Krajský úřad Královéhradeckého kraje

VEŘEJNÁ VYHLÁŠKA

Opatření obecné povahy

Změna záplavového území a stanovení aktivní zóny záplavového území významného vodního toku Cidlina od ř. km 25,828 – 76,133

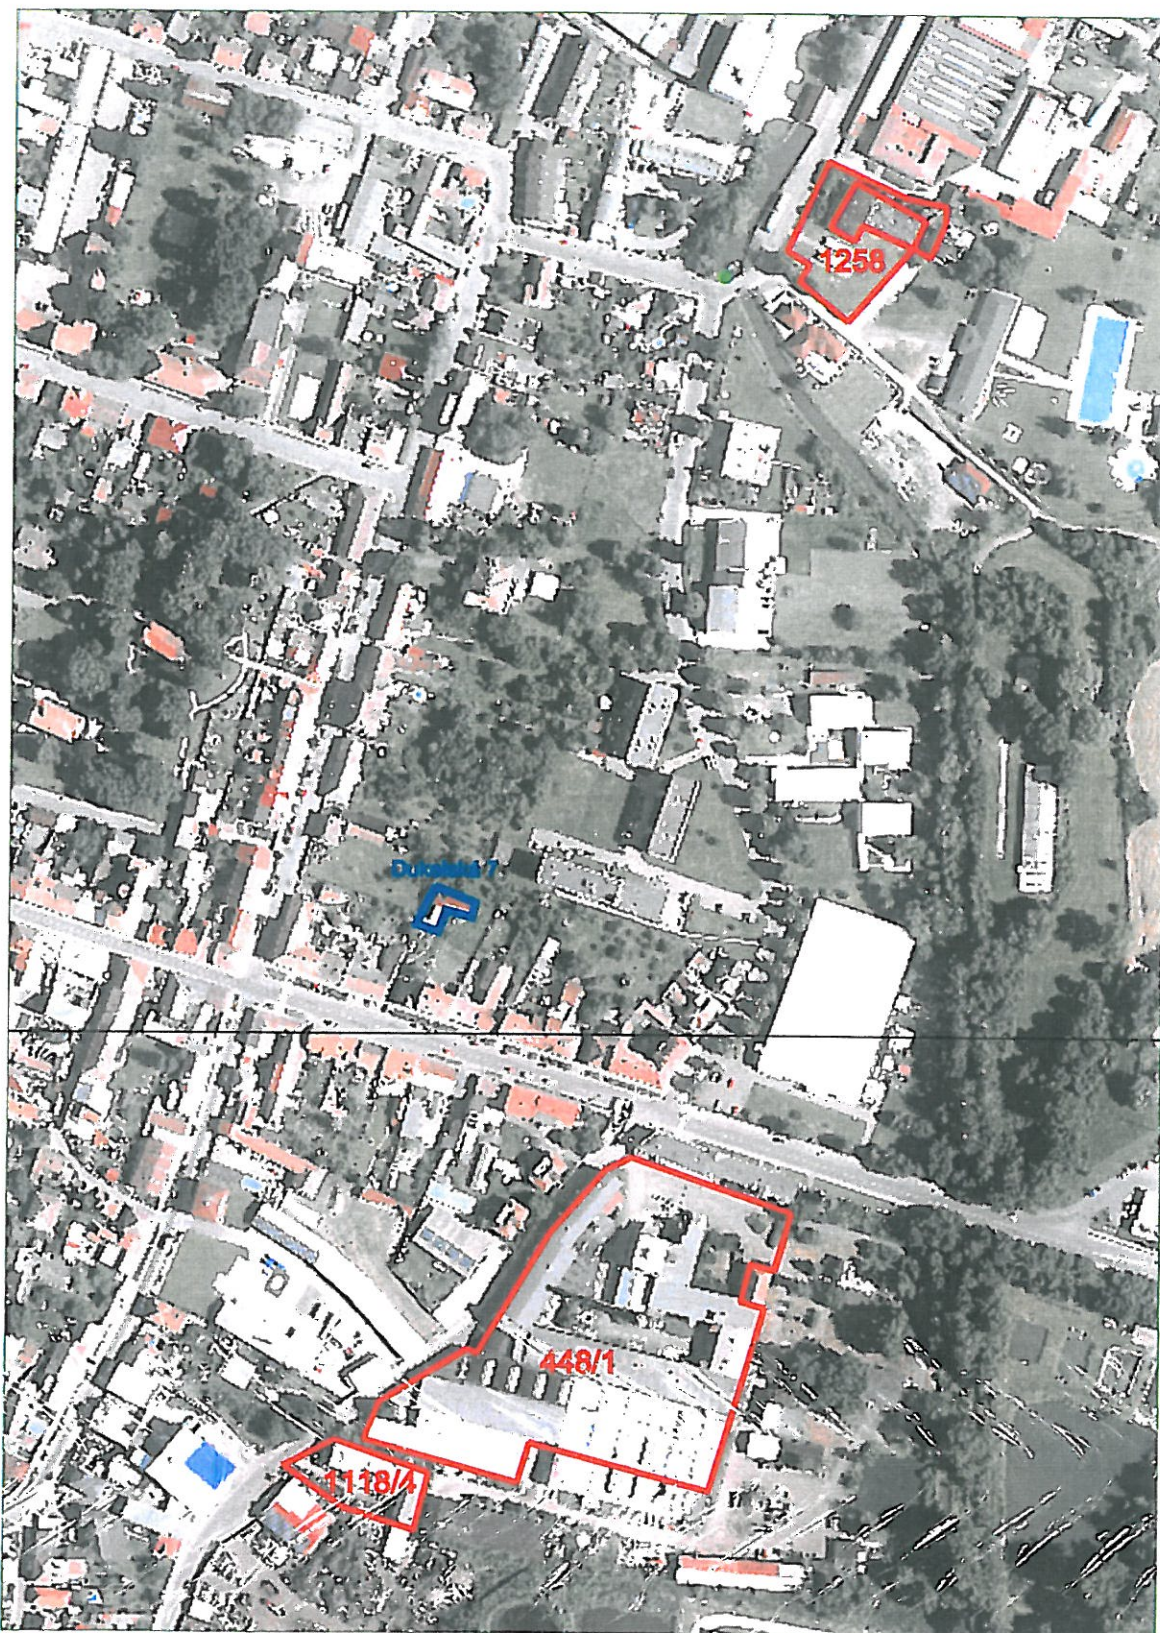
Bod 1) Není přesně určena míra nejistoty ve výsledcích – kdy nejistoty vstupují do výpočtů i výsledků v každé dílčí fázi zpracování studií – jedná se zejména o nejistoty hydrologických dat, přesnost hydrodynamických modelů, kulminační průtoky historických povodní, ale

především z našeho pohledu nejistoty aktuálnosti geodetických dat a zpracování digitálního modelu terénu v dotčených lokalitách. Jako nedostačující vidíme zdůvodnění, že se vychází z nejmodernějších a nejaktuálnějších vstupních podkladů. Zde žádáme konkretizace těchto faktorů.

Bod 2) Nedostatečně provedené zmapování povodňového rizika v dané oblasti, které nekorespondují s reálným obrazem a průběhem povodní v minulých letech.

Bod 3) Nedostatečně vyhodnocená nebezpečnost míry rizika – zranitelnost území a nebezpečí – kdy nebezpečnost povodně může ovlivnit mnoho faktorů a kvantifikace těchto faktorů s ohledem na výsledné mapové podklady je dle našeho názoru nedostačující, co do úrovně jejich další analýzy.

Bod 4) Z výsledných mapových podkladů usuzujeme na to, že navrhovatel neměl dostatečně spolehlivé informace o minulých povodňových událostech a vychází jen z numerických modelů, které nebyly řádně ověřeny v praxi nebo nebyly řádně konfrontovány se skutečným stavem věci.

K bodu 1) – 4) Povodí Labe, státní podnik, předkladatel navrženého záplavového území uvádí:

Návrh na stanovení záplavového území byl podán správcem toku v souladu s vyhláškou č. 236 Ministerstva životního prostředí „o způsobu a rozsahu zpracovávání návrhu na stanovení záplavových území“ ze dne 24. května 2002.

Hydraulický model byl kalibrován na historické povodně z let 2006 a 2013. Povodňové značky byly při obou povodních zaznamenány bezprostředně po kulminaci povodně a následně geodeticky zaměřeny. Kulminační průtoky byly převzaty z dokumentů „Vyhodnocení povodní v roce 2006 a Vyhodnocení povodní v roce 2013 zpracovaných Českým hydrometeorologickým ústavem. Dále byly v rámci kalibrace využity průběh měrné křivky a údaje na vodočtu limnigrafické stanice v Novém Bydžově.

V roce 2013 byla Českým hydrometeorologickým ústavem povodeň vyhodnocena jako 20-ti letá voda. Jako přílohu přikládáme letecké fotografie, ze kterých vyplývá, že Vámi uvedené lokality byly zaplaveny. Z toho je jasné, že budou v situaci zaplaveny i při teoretickém rozlivu Q_{100} .
